変更図

変更図		課長	係長	審査	担当	承認	担当	作図
年度	工事事件名	北区総務部 営繕課 設計事務所 株式会社 平安設計 一級建築士事務所登録 東京都 第16285号 一級建築士登録 第347492号 吉森 新平						
R05	特別養護老人ホーム清水坂 あじさい荘大規模改修工事							
図面名称								
B 1 階平面図 【改修前】								
縮尺	(A1)/150 (A3)/300	図面番号	A-13

課長	係長	審査	担当	承認	担当	作図
年度	工事件名							
R05	特別養護老人ホーム清水坂 あじさい荘大規模改修工事	北区総務部営繕課						
図面名称	北側立面図 【改修前・改修後】		設計事務所名 株式会社 平安設計					
縮尺	(A1) 1/100 (A3) 1/200	図面番号	A-29	一級建築士事務所登録 東京都 第16285号 一級建築士登録 第347492号 吉森 新平

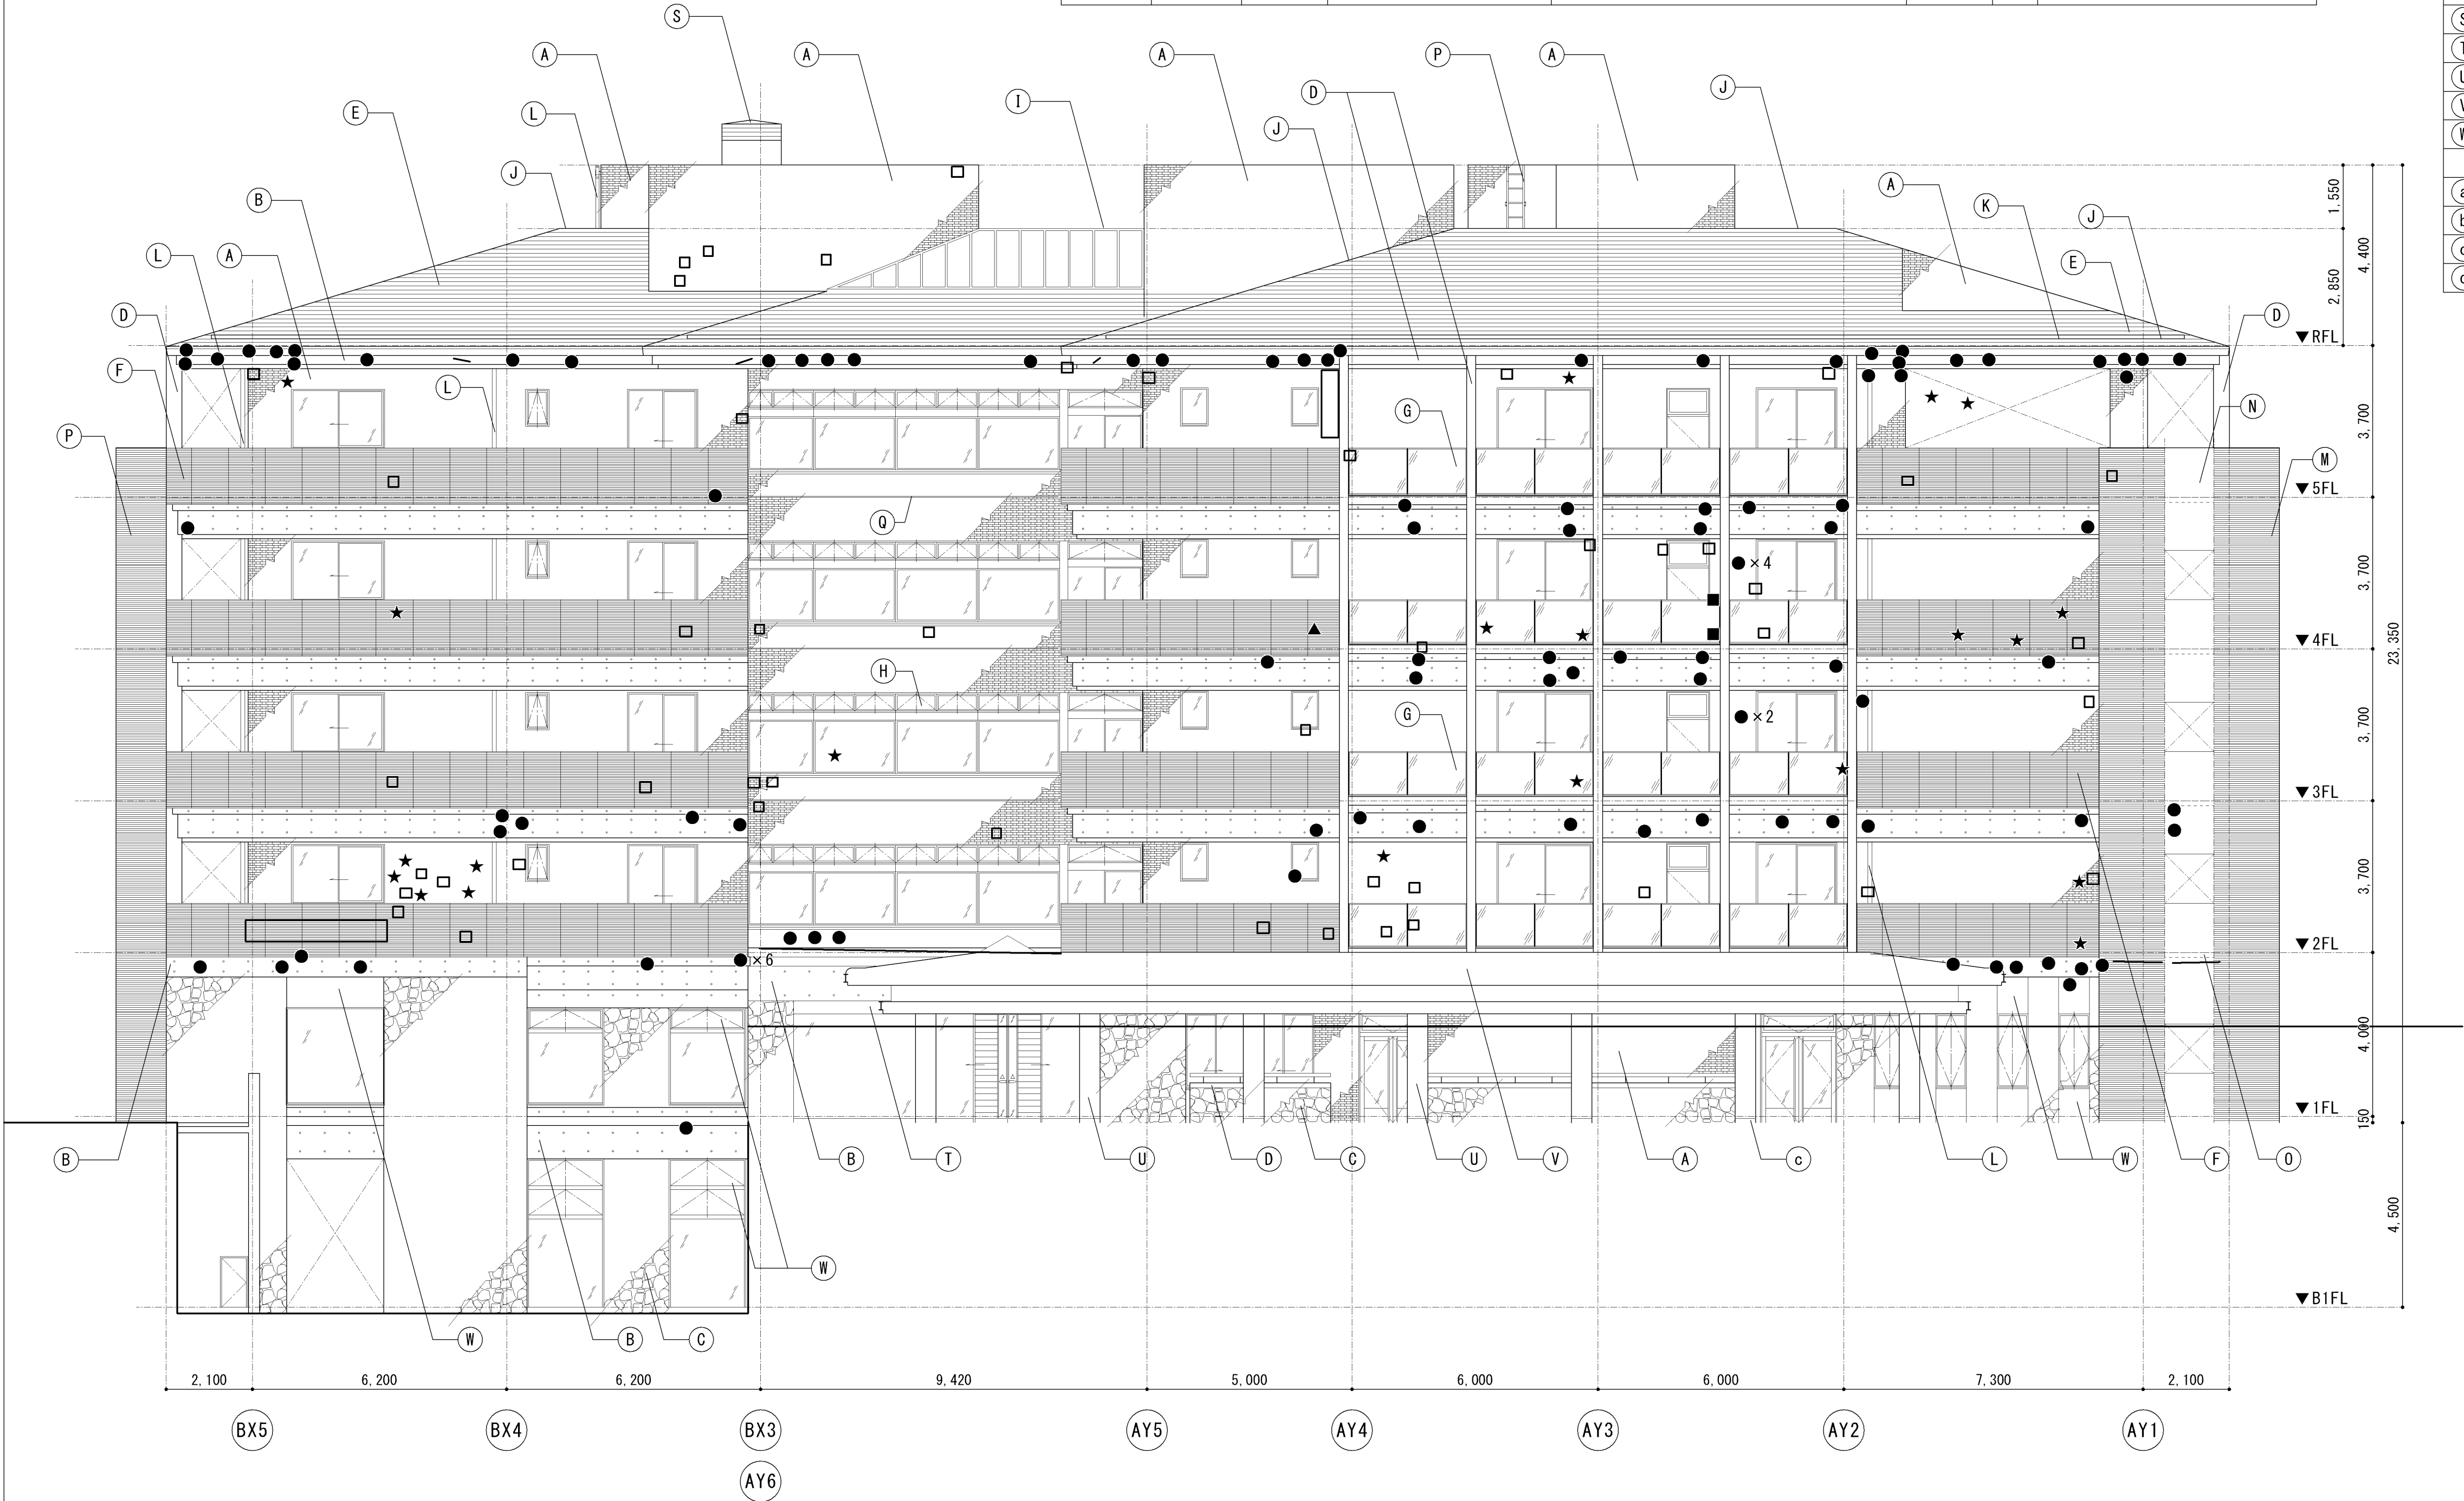
■ 外壁調査結果表 （変更前）

調査面	面 積	項 目	改修方法	数 量			
北 側	約780 ㎡	□ タイル浮き(下地モルタル浮き)	注入口付アーカーベニング 部分球 杉樹脂注入工法	50 箇所	518 枚	3.8850	㎡
		□ 浮き(コンクリート打放し面)	樹脂モルタル補修	0 箇所	- 枚	-	㎡
		■ タイル浮き(陶片浮き)	注入口付アーカーベニング 部分球 杉樹脂注入工法	2 箇所	2 枚	0.0150	㎡
		★ 剥落、欠損	タイル張替	0 箇所	- 枚	-	㎡
		— クラック (タイル)	自動式低圧エポキシ樹脂注入工法	10 箇所	61 枚	0.4575	㎡
		— クラック (コンクリート打放し面)	自動式低圧エポキシ樹脂注入工法	3 箇所		10,500	mm
		▲ エフロレッセンス	高圧洗浄	1 箇所			
		● 不具合箇所	樹脂モルタル補修	6 箇所	Pコシ剥落・浮き、漏水

（変更後）

調査面	面 積	項 目	改修方法	数 量			
北 側	約780 ㎡	□ タイル浮き(下地モルタル浮き)	注入口付アーカーベニング 部分球 杉樹脂注入工法	683 箇所	- 枚	44.5000	㎡
		□ 浮き(モルタル面)	樹脂モルタル補修	46 箇所	- 枚	-	㎡
		■ タイル浮き(陶片浮き)	注入口付アーカーベニング 部分球 杉樹脂注入工法	2 箇所	2 枚	0.0150	㎡
		★ 剥落、欠損	タイル張替	20 箇所	138 枚	2.3400	㎡
		— クラック (タイル)	自動式低圧エポキシ樹脂注入工法	0 箇所	- 枚	-	㎡
		— クラック (コンクリート打放し面)	自動式低圧エポキシ樹脂注入工法	3 箇所		4,700	mm
		▲ エフロレッセンス	高圧洗浄	1 箇所			
		● 不具合箇所	樹脂モルタル補修	106 箇所	欠損部補修等

課長	係長	審査	担当	承認	担当	作図
年度	工事件名							
R05	特別養護老人ホーム清水坂 あじさい荘大規模改修工事	北区総務部営繕課						
図面名称	南側立面図 【改修前・改修後】		設計事務所名 株式会社 平安設計					
縮尺	(A1) 1/100 (A3) 1/200	図面番号	A-30	一級建築士事務所登録 東京都 第16285号 一級建築士登録 第347492号 吉森 新平

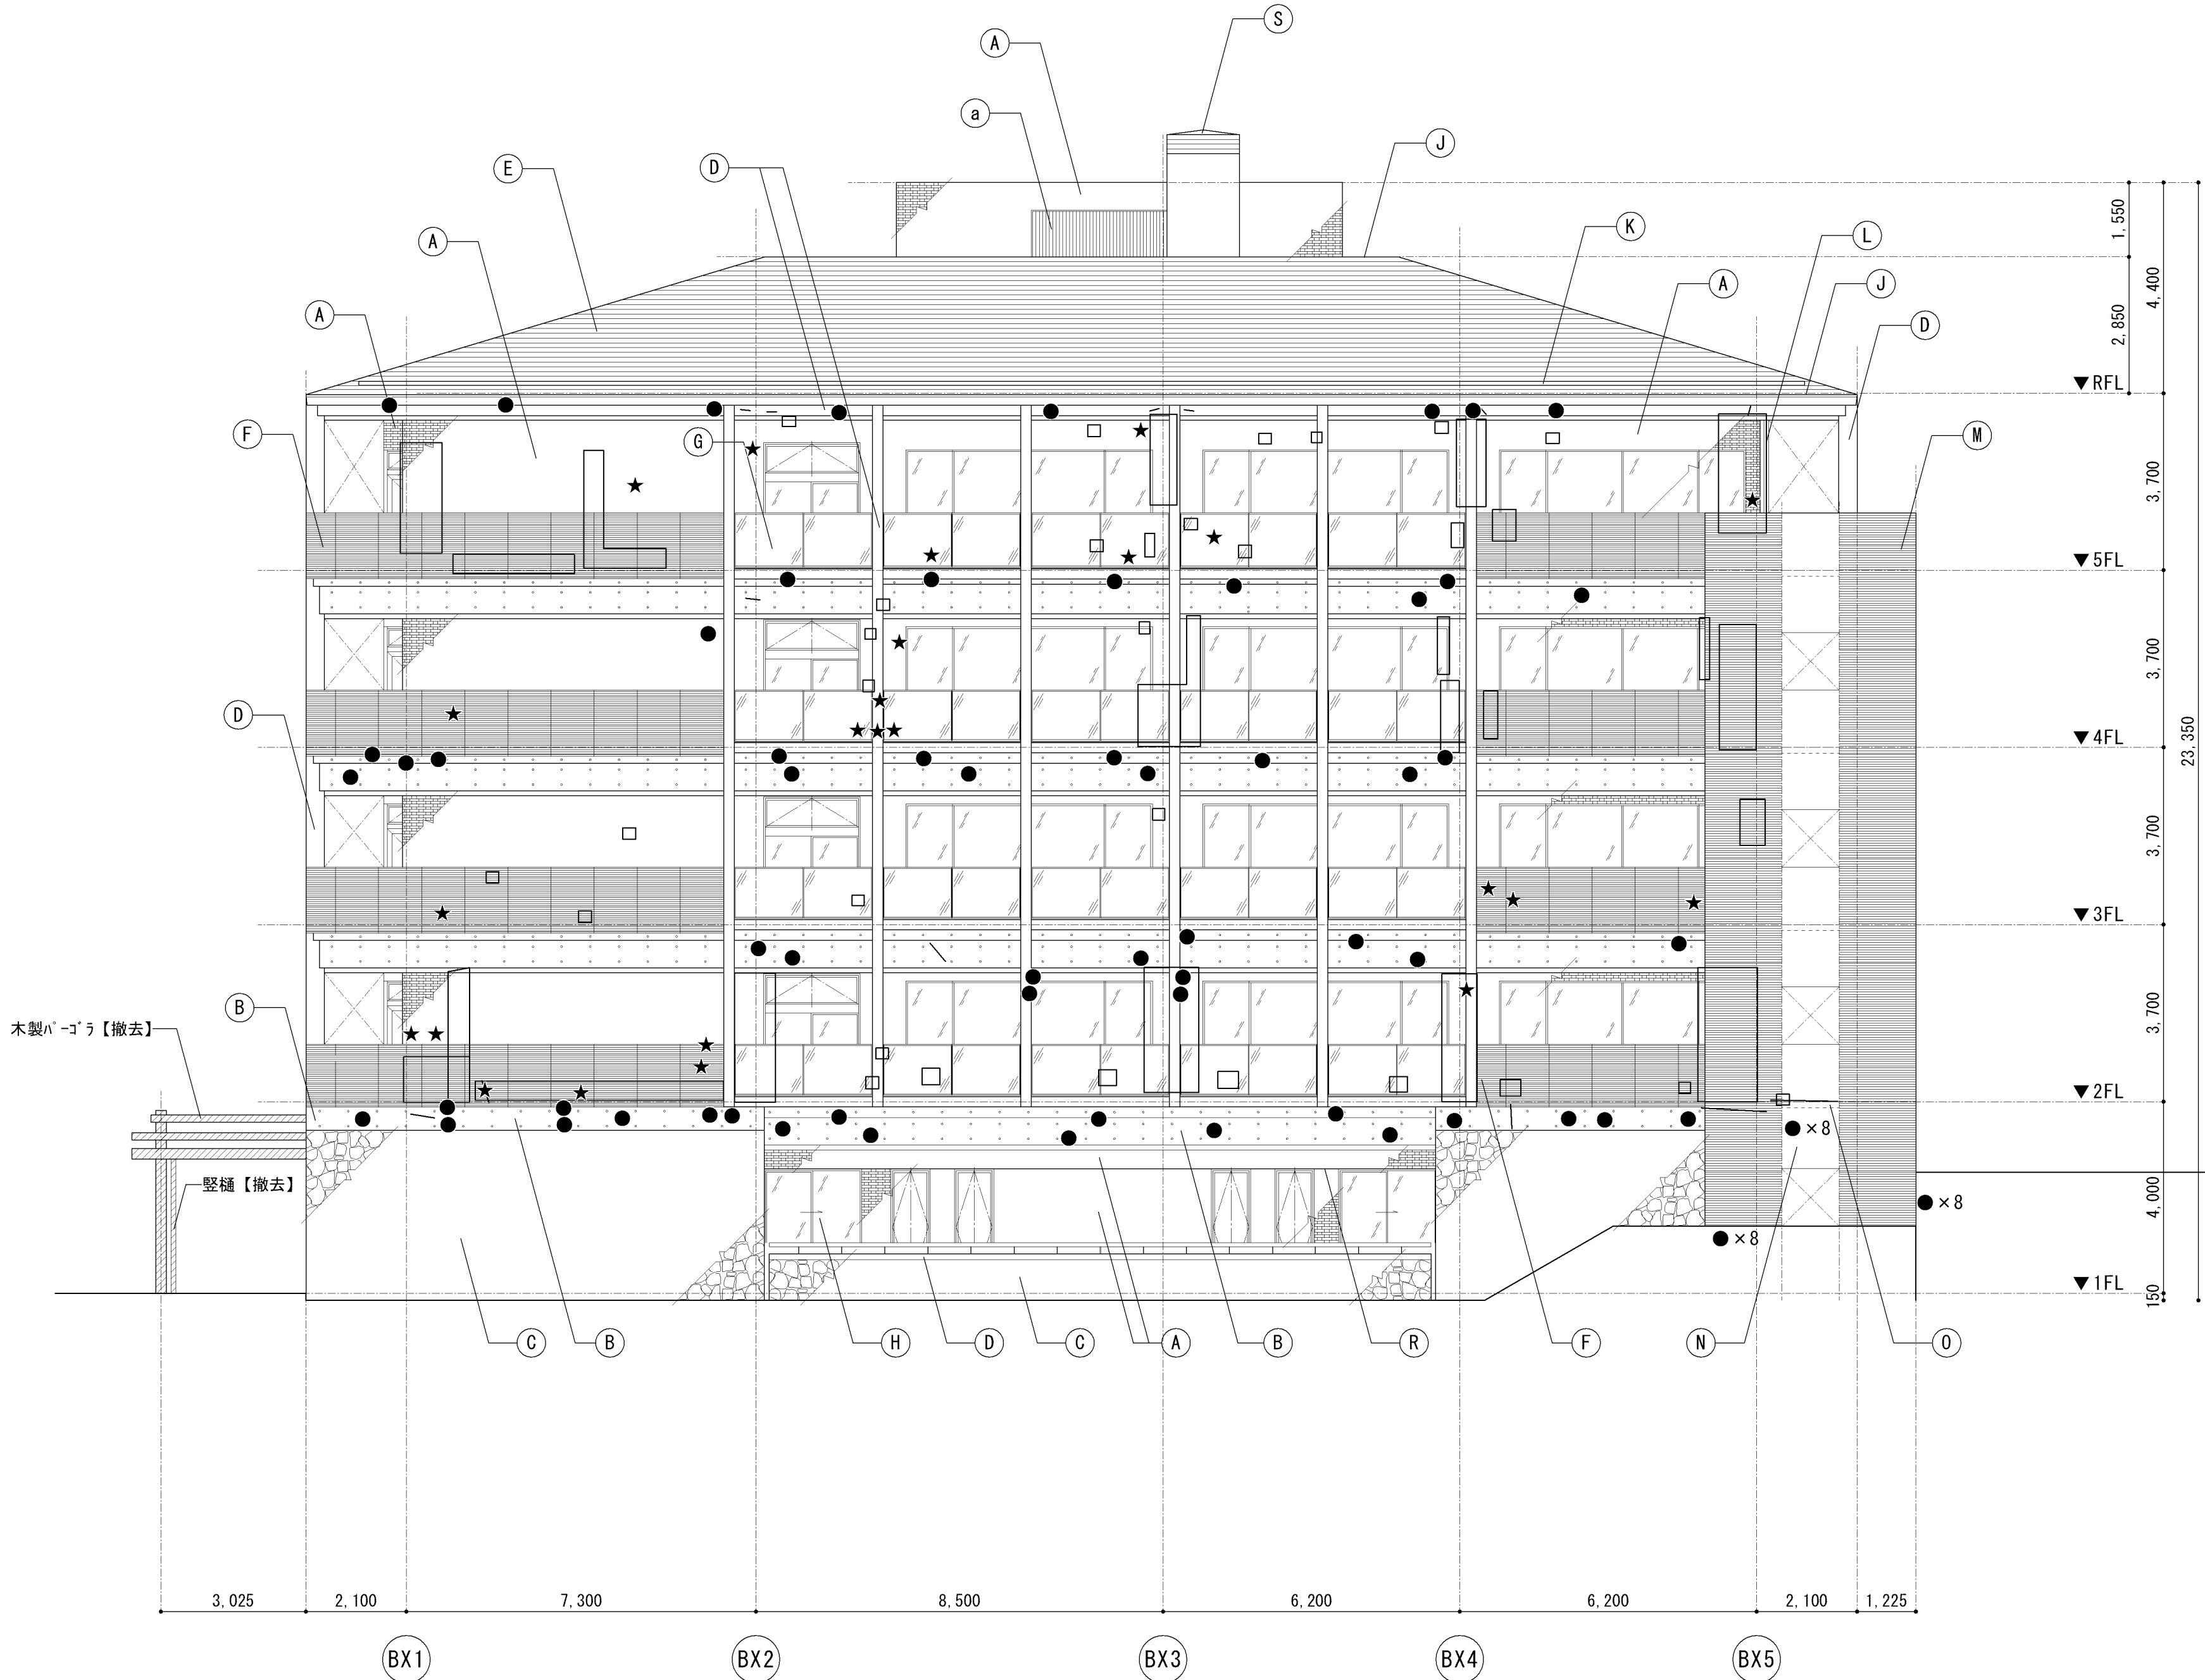
■外壁調査結果表（変更前）

調査面	面積	項目	改修方法	数 量			
南 側	約486 m ²	□ タイル浮き(下地モルタル浮き)	注入口付アーカーベニング 部分球 杉樹脂注入工法	48 箇所	3,684 枚	27.6300	m ²
		□ 浮き(コンクリート打ちし面)	樹脂モルタル補修	1 箇所	3 枚	0.0225	m ²
		■ タイル浮き(陶片浮き)	注入口付アーカーベニング 部分球 杉樹脂注入工法	2 箇所	2 枚	0.0150	m ²
		★ タイル剥落、欠損	タイル張替	3 箇所	24 枚	0.1800	m ²
		—— クラック (タイル)	自動式低圧エポキシ樹脂注入工法	1 箇所	1 枚	0.0075	m ²
		—— クラック(コンクリート打ちし面)	自動式低圧エポキシ樹脂注入工法	3 箇所		3,550	mm
		▲ エフロレッセンス	高圧洗浄	0 箇所			
		● 不具合箇所	樹脂モルタル補修	1 箇所	コンクリート打ちし面欠損100×100

（変更後）

調査面	面積	項目	改修方法	数 量			
南 側	約486 m ²	□ タイル浮き(下地モルタル浮き)	注入口付アーカーベニング 部分球 杉樹脂注入工法	3,166 箇所	- 枚	198.1000	m ²
		□ 浮き(モルタル打ちし面)	樹脂モルタル補修	76 箇所		8.4000	m ²
		■ タイル浮き(陶片浮き)	注入口付アーカーベニング 部分球 杉樹脂注入工法	0 箇所	- 枚	-	m ²
		★ 剥落、欠損	タイル張替	22 箇所	75 枚	1.1000	m ²
		—— クラック (タイル)	自動式低圧エポキシ樹脂注入工法	0 箇所	- 枚	-	m ²
		—— クラック(コンクリート打ちし面)	自動式低圧エポキシ樹脂注入工法	9 箇所	-	2,500	mm
		▲ エフロレッセンス	高圧洗浄	0 箇所			
		● 不具合箇所	樹脂モルタル補修	84 箇所	欠損部補修等

課長	係長	審査	担当	承認	担当	作図
年度	工事件名	北区総務部営繕課				
R05	特別養護老人ホーム清水坂 あじさい荘大規模改修工事					
図面名称	東側立面図 【改修前・改修後】		設計事務所名	株式会社 平安設計		
縮尺	(A1) 1/100 (A3) 1/200	図面番号	A-31	一級建築士事務所登録 東京都 第16285号	一級建築士登録 第347492号 吉森 新平

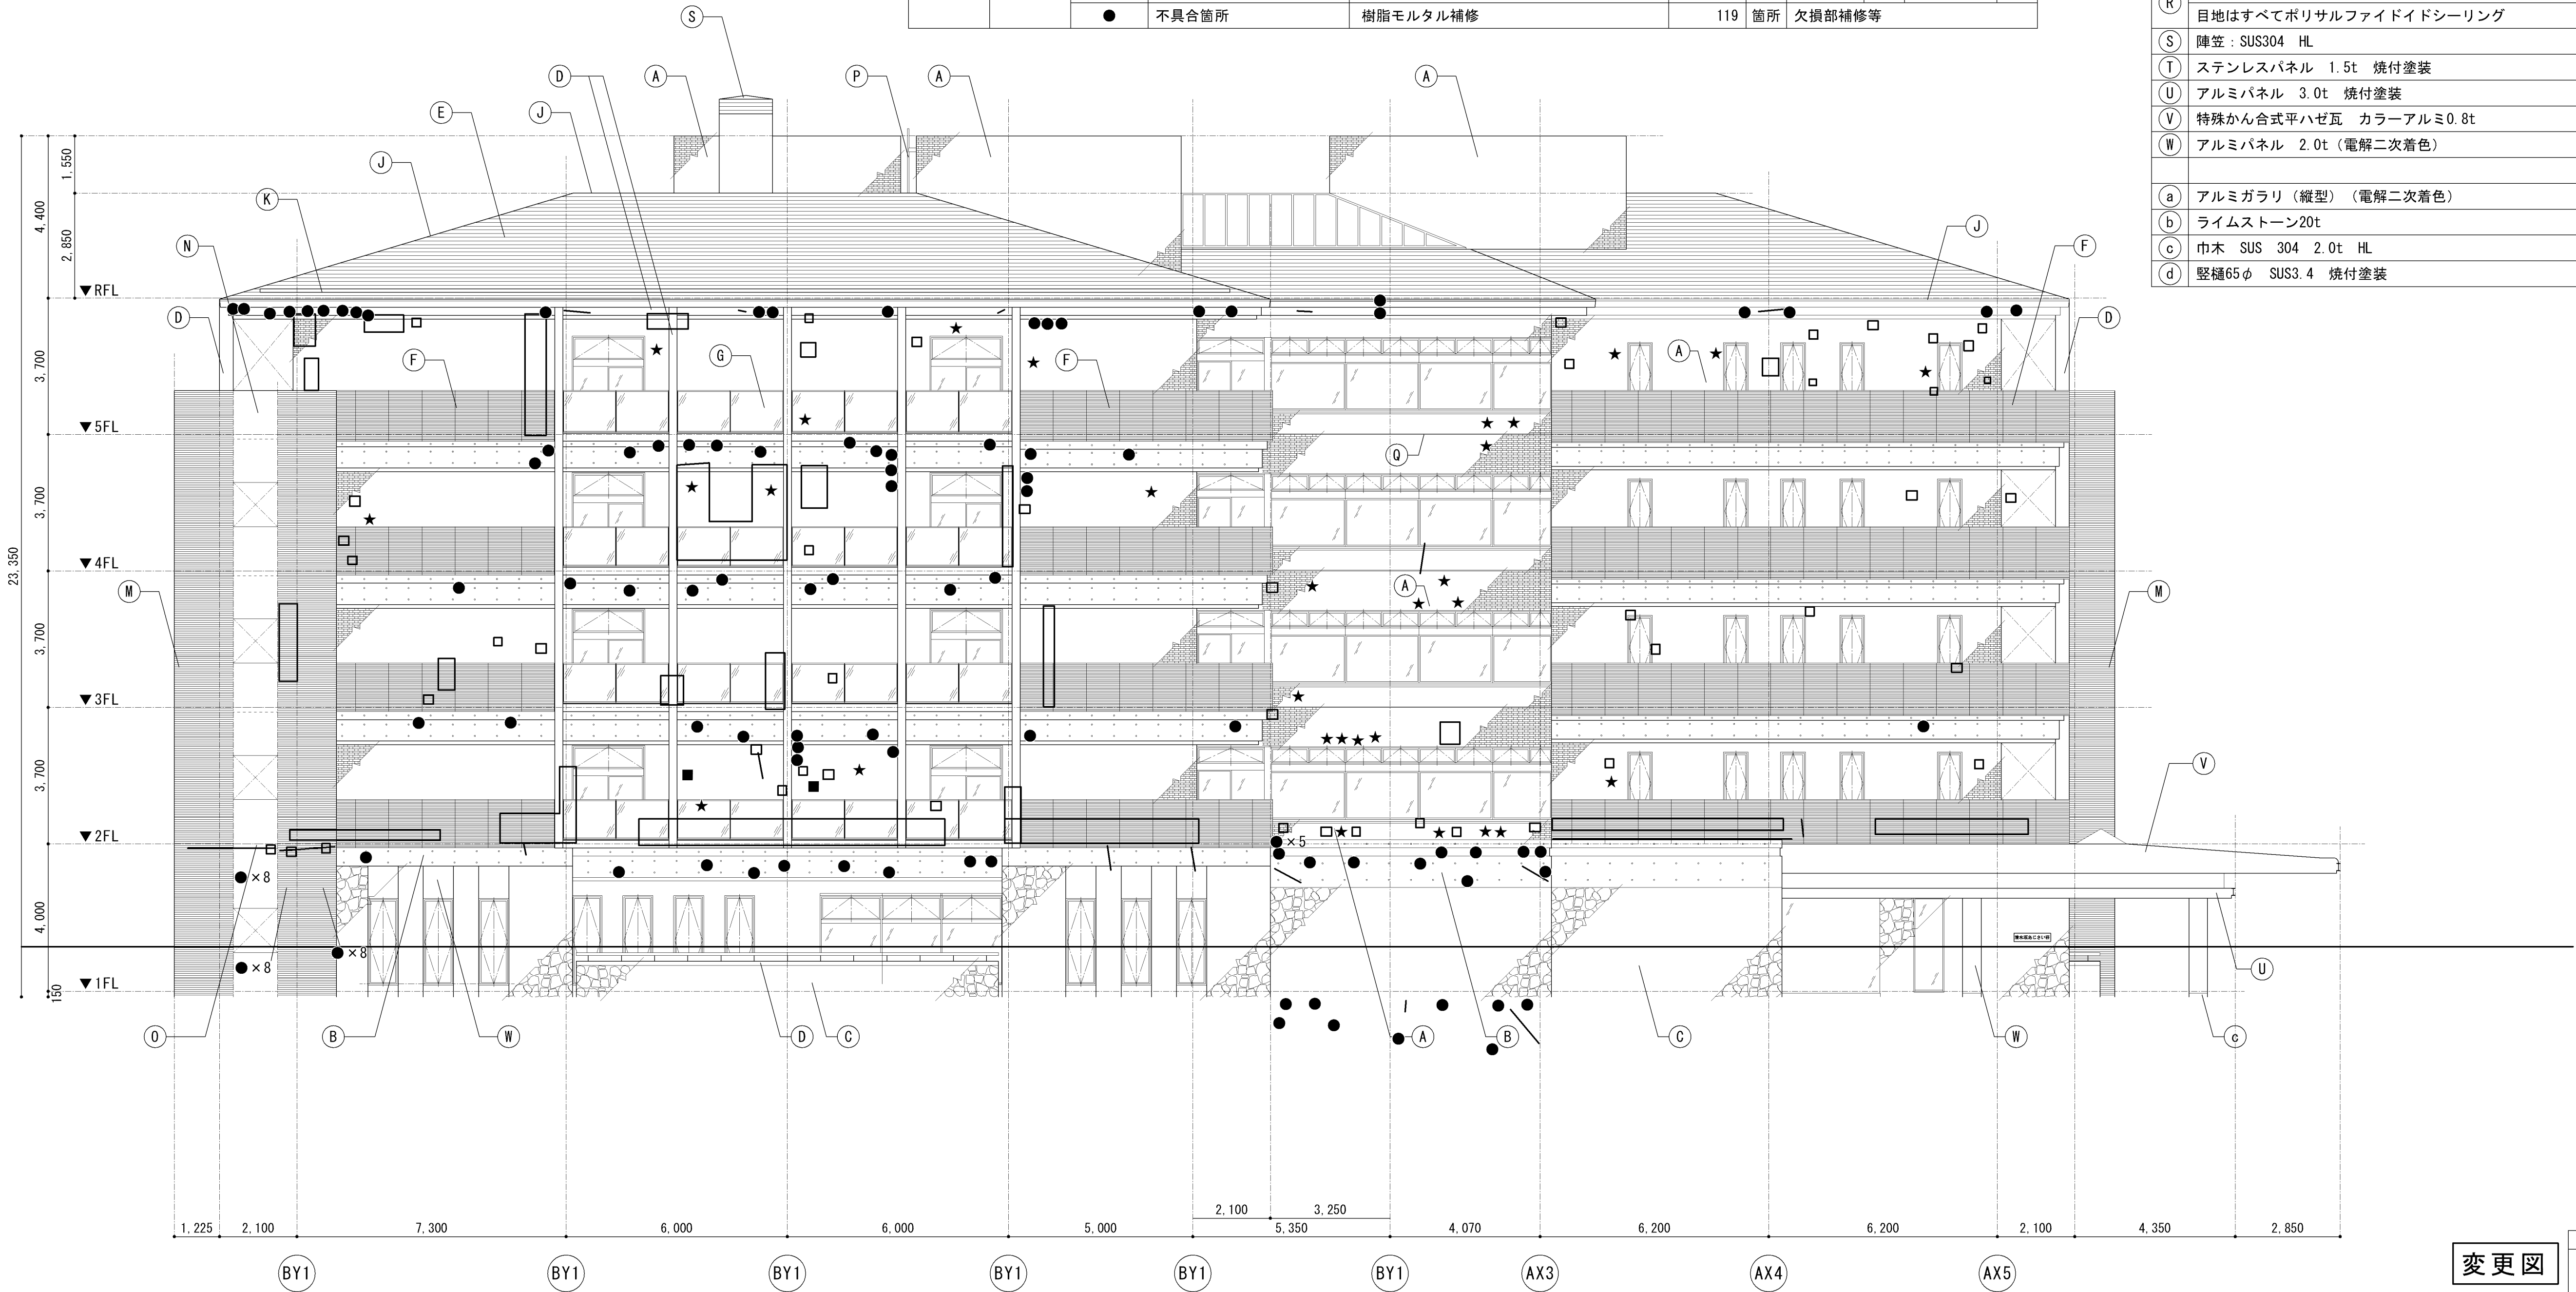
■ 外壁調査結果表（変更前）

調査面	面 積	項 目		改修方法	数 量					
東 側	約730 ㎡	□	タイル浮き(下地モルタル浮き)	注入口付アカベニング 部分球 杉樹脂注入工法	49	箇所	2,535	枚	19.0125	㎡
		□	浮き(コンクリート打放し面)	樹脂モルタル補修	3	箇所	84	枚	0.6300	㎡
		■	タイル浮き(陶片浮き)	注入口付アカベニング 部分球 杉樹脂注入工法	2	箇所	2	枚	0.0150	㎡
		★	剥落、欠損	タイル張替	0	箇所	-	枚	-	㎡
		——	クラック (タイル)	自動式低圧エポキシ樹脂注入工法	7	箇所	48	枚	0.3600	㎡
		——	クラック(コンクリート打放し面)	自動式低圧エポキシ樹脂注入工法	6	箇所			10,950	mm
		▲	エフロレッセンス	高圧洗浄	2	箇所				
		●	不具合箇所	樹脂モルタル補修	1	箇所	錆垂れ

（変更後）

調査面	面 積	項 目		改修方法	数 量					
東 側	約730 ㎡	□	タイル浮き(下地モルタル浮き)	注入口付アカベニ ン ン ン 部分球 杉樹脂注入工法	2,305	箇所	-	枚	144,1000	㎡
		□	浮き(モルタル面)	樹脂モルタル補修	128	箇所	-	枚	14,2000	㎡
		■	タイル浮き(陶片浮き)	注入口付アカベニ ン ン ン 部分球 杉樹脂注入工法	2	箇所	2	枚	0,0150	㎡
		★	剥落、欠損	タイル張替	29	箇所	226	枚	3,6000	㎡
		——	クラック (タイル)	自動式低圧エポキシ樹脂注入工法	0	箇所	-	枚	-	㎡
		——	クラック(コンクリート打放し面)	自動式低圧エポキシ樹脂注入工法	10	箇所			6,600	mm
		▲	エフロレッセンス	高圧洗浄	0	箇所				
		●	不具合箇所	樹脂モルタル補修	119	箇所	欠損部補修等
